UL444 CMRケーブルの仕様変更のお知らせ

UL444 0.5-4P NSGDT 6-CMR	
--------------------------	--

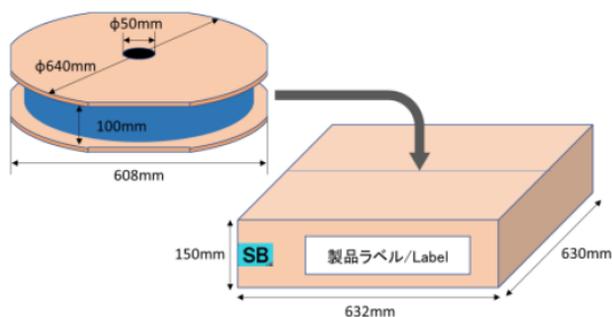
新仕様	旧仕様
導体径	0.57mm (AWG23)	0.5mm(AWG24)
ケーブル外径	6.5mm	6.3mm
概算質量	50kg/km	41kg/km
梱包	スプールインボックス	フリーコイル
推奨コネクタ	FTNSP-C6A  NSP100-C6A 	NSP624B

スプールサイズ	鏑径：φ640mm 胴径：φ306mm 外幅：119mm
軸穴径	φ50mm
外装箱サイズ	W632mm × D630mm × H150mm
総重量	19kg
段積み	≦10
